SECCIÓN DE EVALUACIÓN DE ESTUDIO DE IMPACTO AMBIENTAL
INFORME TÉCNICO DE INSPECCIÓN DE CAMPO DE EsIA, CATEGORÍA I
DRPO-SEIA-IIO-062-2024

NOMBRE DEL EsIA:	NIVELACIÓN DE TERRENO	
NOMBRE DEL PROMOTOR:	PANAMÁ OESTE HERMANOS, S.A.	
REPRESENTANTE LEGAL:	FUQIANG ZHANG	
ACTIVIDAD ECONÓMICA PROYECTADA:	CONSTRUCCIÓN	
CONSULTORES Y No. DE REGISTRO:	JULIO DÍAZ GISSELLE RODRÍGUEZ	IRC-046-2002 IRC-043-2021
UBICACIÓN DEL PROYECTO:	VÍA PANAMERICANA, DESPUES DE LA PARADA DE BUSES DEL BANCO NACIONAL DE CAPIRA, CORREGIMIENTO DE CAPIRA CABECERA, DISTRITO DE CAPIRA, PROVINCIA DE PANAMÁ OESTE.	
PARTICIPANTES:	Por MiAMBIENTE: -Hilario Rodríguez / SEIA Por el Proyecto: -Fuqiang Zhang / promotor	
FECHA DE INSPECCIÓN:	MIÉRCOLES, 06 DE MARZO DE 2024	
FECHA DE ELABORACIÓN:	VIERNES, 08 DE MARZO DE 2024

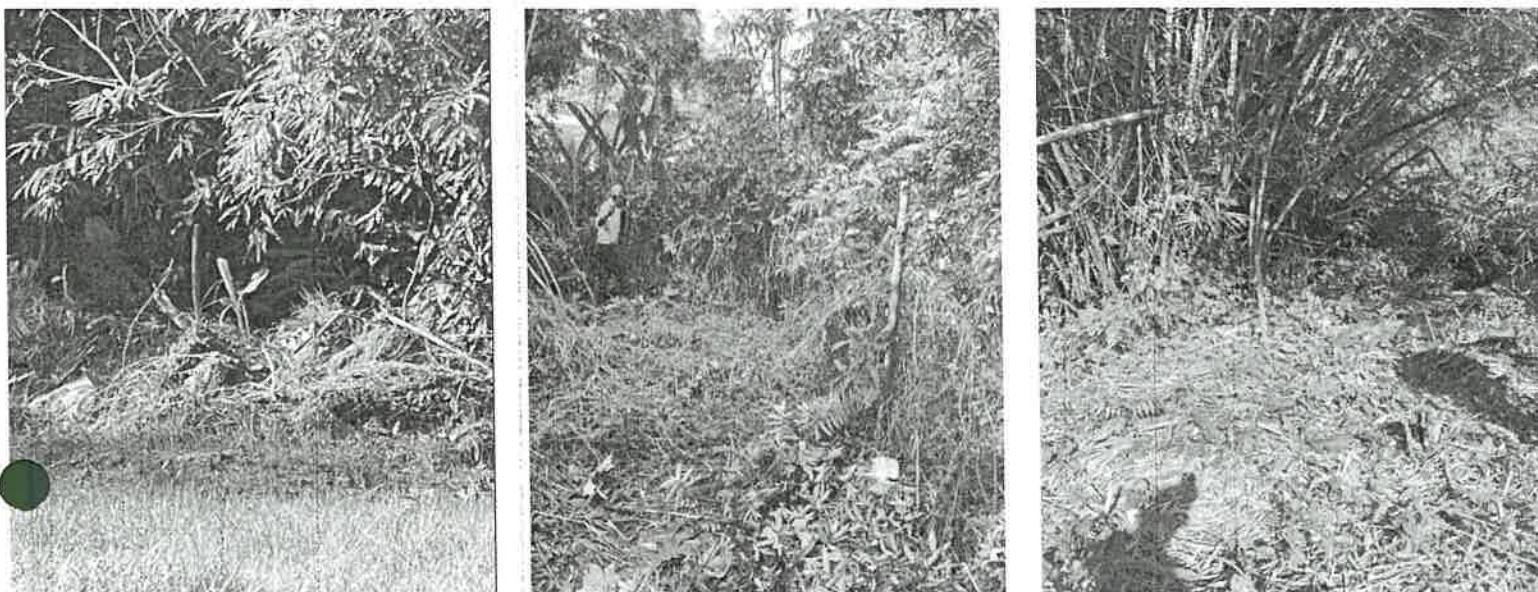
Imagen 1, 2, 3. Vista del área a impactar, donde se observa que han sido intervenidos por actividades de limpieza, y la acumulación de residuos, además se observa un bosque de galería de la quebrada colindante intacto. La topografía es plana y algunas partes inclinada. En cuanto a la hidrología, no se evidencio cuerpo de agua dentro del polígono donde se desarrollará el proyecto.

Imagen 4, 5. Se observa que el área del proyecto ya se realizó limpieza de la capa superficial mediante permiso otorgado por MiAmbiente. En cuanto a la fauna silvestre al momento de la inspección no se observó.
